関原発第405号  
2019年12月9日

美浜発電所原子炉施設保安規定変更認可申請書の補正について

美浜発電所原子炉施設保安規定変更認可申請書の補正内容

別添 美浜発電所原子炉施設保安規定

図 1 2 1 原子力防災組織図

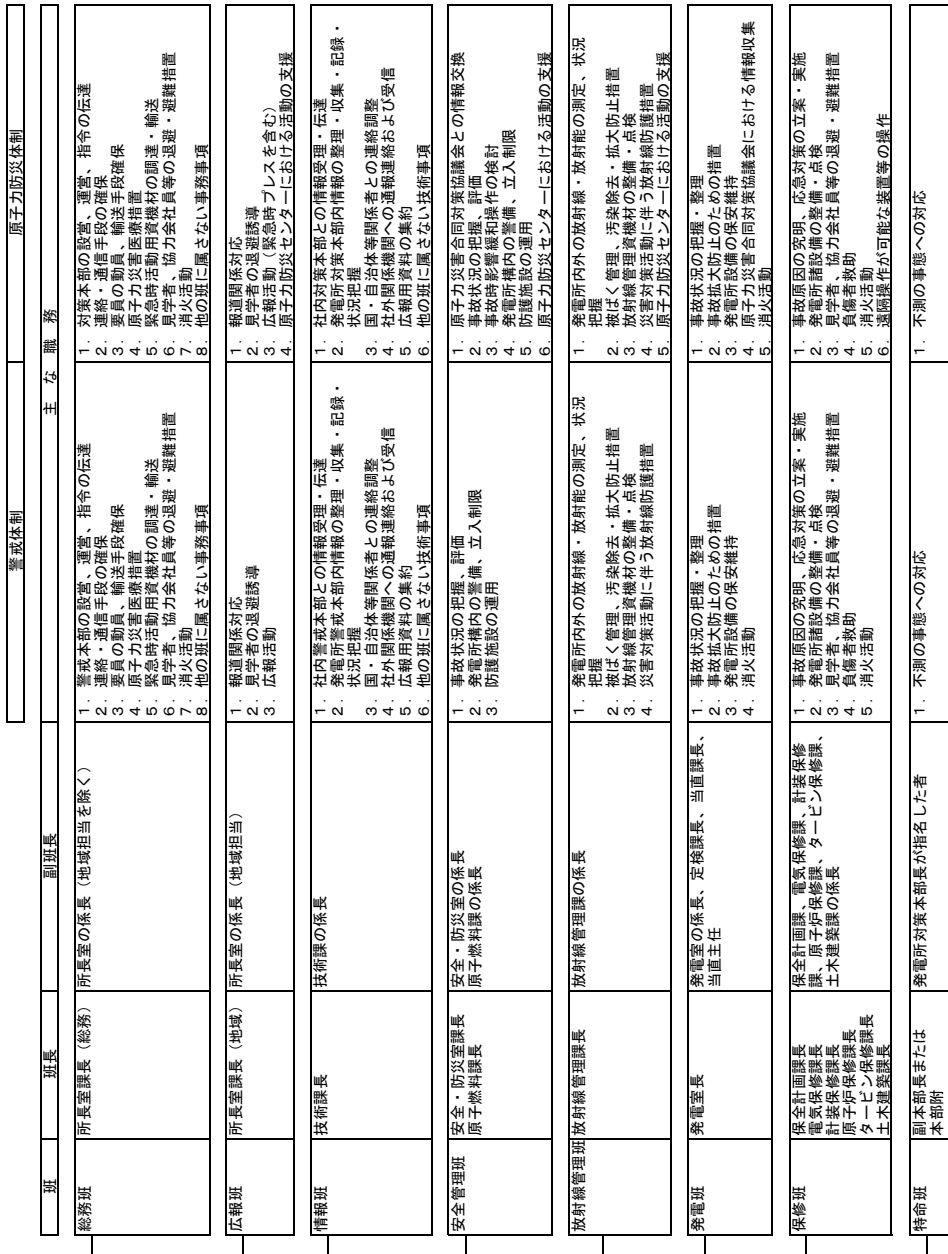
具体的には、保安規定第 1 2 1 条（原子力防災組織）において、原子力防災組織図の追加、並びに保安規定第 1 2 4 条（通報経路）、第 1 2 6 条（通報）及び第 1 2 7 条（原子力防災体制等の発令）において、警戒事象発生時の対応を記載する。
- 実用炉規則第 9 2 条第 1 項第 2 0 号及び実用炉規則第 8 3 条「火災発生時における発電用原子炉施設の保全のための活動を行う体制の整備」
